COMMISSION ROYALE DES MONUMENTS ET DES SITES
KONINKLIJKE COMMISSIE VOOR MONUMENTEN EN LANDSCHAPPEN

Objet : BRUXELLES. Boulevard Adolphe Max, 142. Demande de permis unique portant sur la mise en conformité du réaménagement d'un commerce existant, sur son extension par un galerie d'art érotique et sur la pose d'une enseigne.

Avis conforme de la CRMS

État original de la façade et chantier de restauration des devantures effectué en 2020 (photos Urban.brussels) ; projet d'enseigne (document joint à la demande de permis)

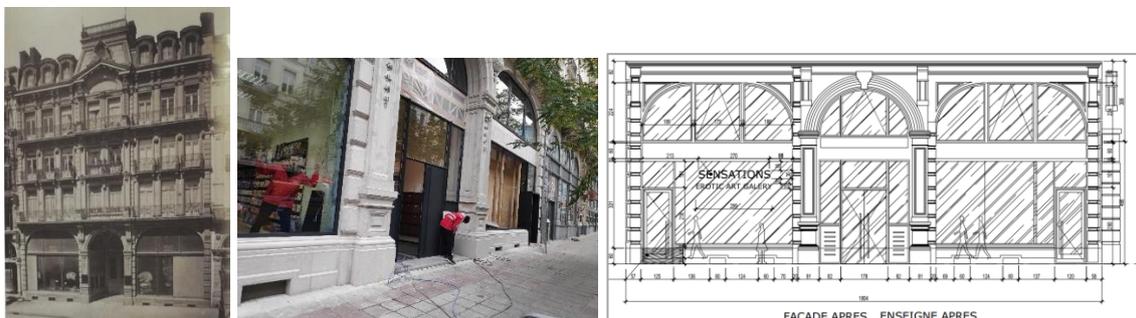
En ce qui concerne l'enseigne, elle ne peut approuver l'implantation actuellement proposée. Le projet de restauration de la façade, récemment effectuée et donnant un résultat très satisfaisant, prévoyait d'intégrer et d'adapter les enseignes commerciales au bandeau existant qui sépare le rez-de-chaussée de l'entresol. Le projet actuel n'exploite pas l'espace destinée à cette fonction et prévoit la pose des enseignes derrière la vitrine. La Commission ne peut approuver cette implantation, car elle est inappropriée aux caractéristiques de la façade et porterait atteinte à l'intérêt patrimonial du bien classé.

En conclusion, la CRMS rend un avis conforme favorable sur la demande sous la condition d'intégrer l'enseigne au bandeau qui sépare le rez-de-chaussée de l'entresol. L'enseigne devra être placée sur une tôle métallique de même texture et couleur que les châssis existants.
